**Brugg, Rütschi Pumpen-Areal, Parzellen 1007, 2400 und 2401**

**Standort Nr. AA4095.0186**

**Umwelttechnische Beurteilung, Bericht der BMG Engineering AG, Schlieren, vom 11. Mai 2005  
Stellungnahme der Abteilung für Umwelt**

## Beilage

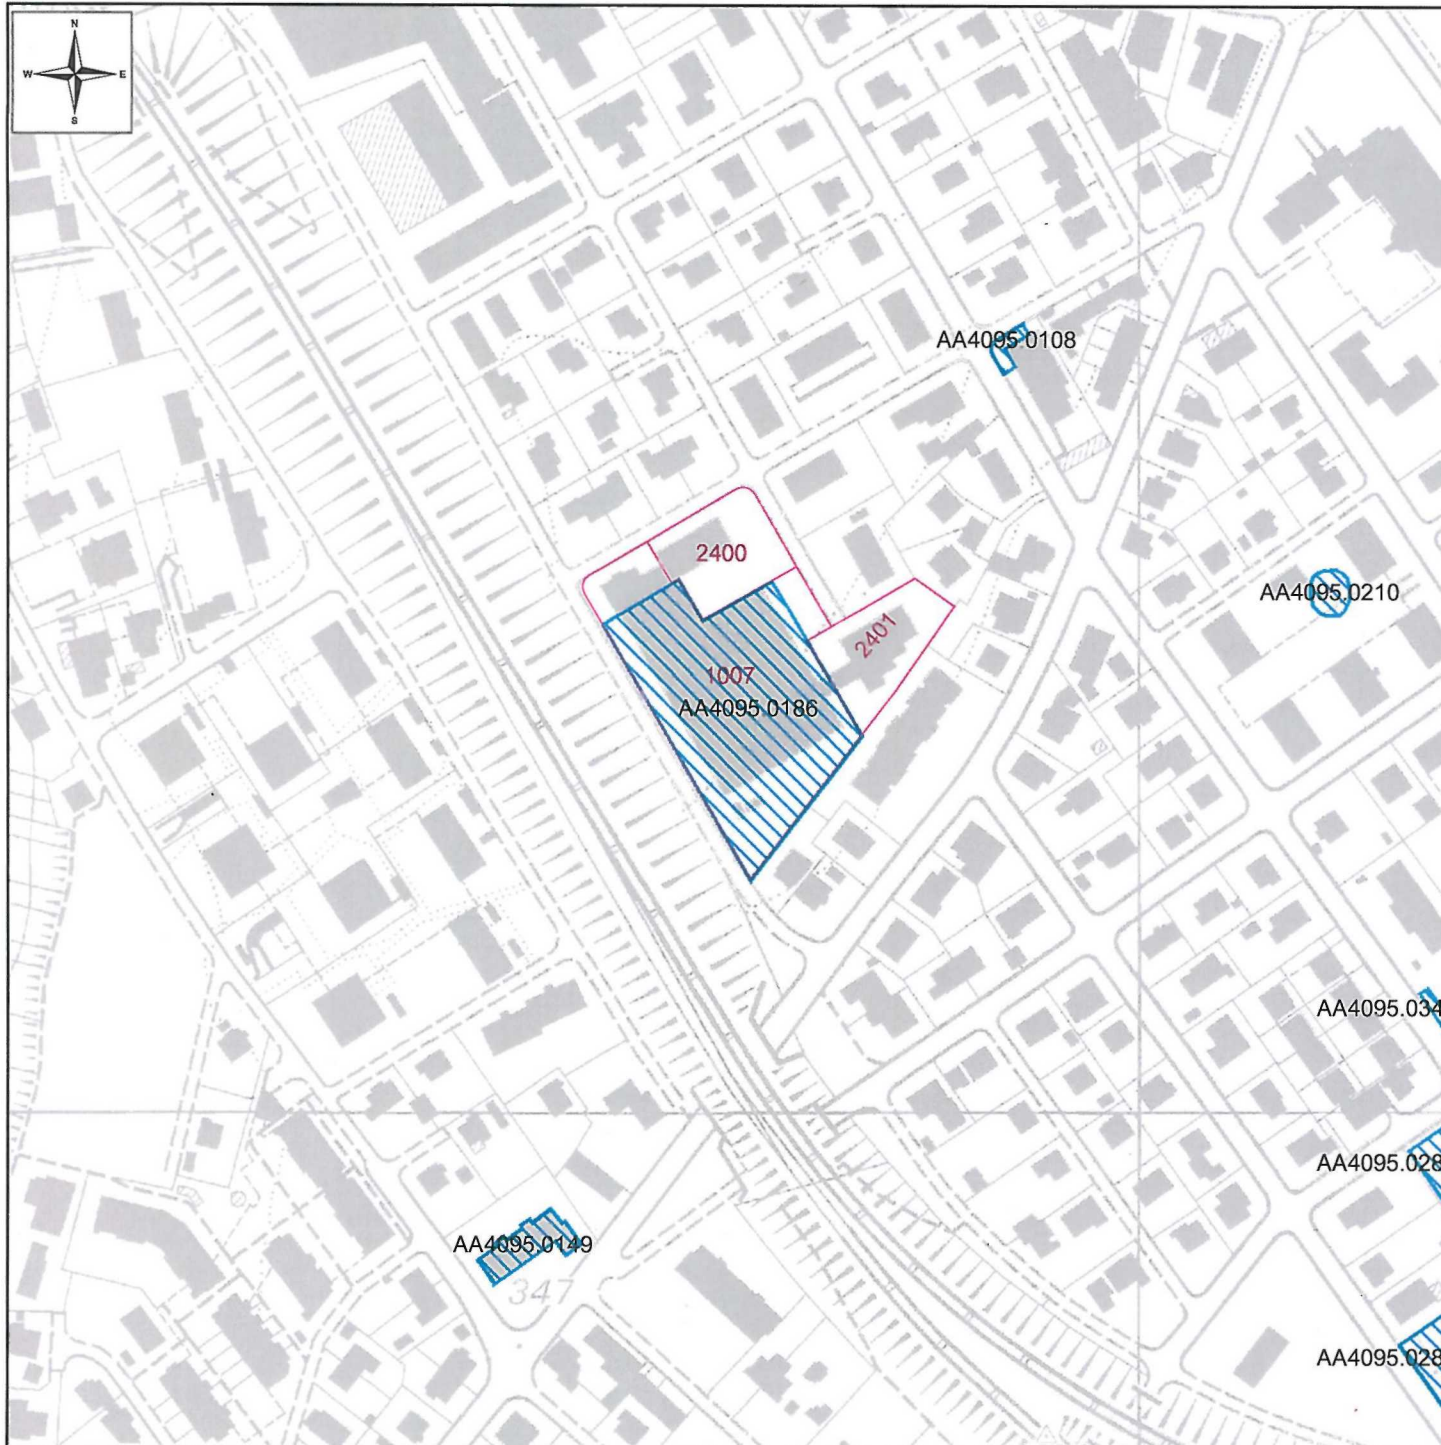
Aufgrund der neuen Erkenntnisse bezüglich der Ausdehnung des Standortes (vgl. Kap. 2.1) wird der Eintrag im KBS gemäss beigelegtem Planausschnitt angepasst und insbesondere um die Parzellen 2400 und 2401 reduziert. Eine Gefährdung der Umwelt kann aufgrund der vorliegenden Kenntnisse ausgeschlossen werden (vgl. Kap. 2.2). Der Standort bleibt somit im KBS als weder überwachungs- noch sanierungsbedürftig gemäss beigelegtem Datenblatt eingetragen (Art. 8 AltIV).

1. Der Eintrag des Standorts Nr. AA4095.0186 wird insbesondere auf die Liegenschaft (Assek.-Nr. 2214) auf der Parzelle 1007 in Brugg verkleinert (vgl. Planausschnitt). Der Standort wird als weder überwachungs- noch sanierungsbedürftig gemäss Art. 8 AltIV beurteilt (vgl. Datenblatt). Sollten Sie mit der Änderung des Eintrags im KBS nicht einverstanden sein, bitten wir Sie mit und Kontakt aufzunehmen.
2. Die Durchführung einer technischen Untersuchung ist nicht erforderlich. Bei Bauvorhaben kann dagegen eine Untersuchung notwendig werden. Eine technische Untersuchung kann der Grundeigentümerschaft bereits heute Aufschluss über die Belastungssituation geben und gegebenenfalls zur Löschung des Eintrags im Kataster führen.
3. Für die Parzellen 2400 und 2401 in Brugg wird die Löschung der Anmerkung im Grundbuch veranlasst.
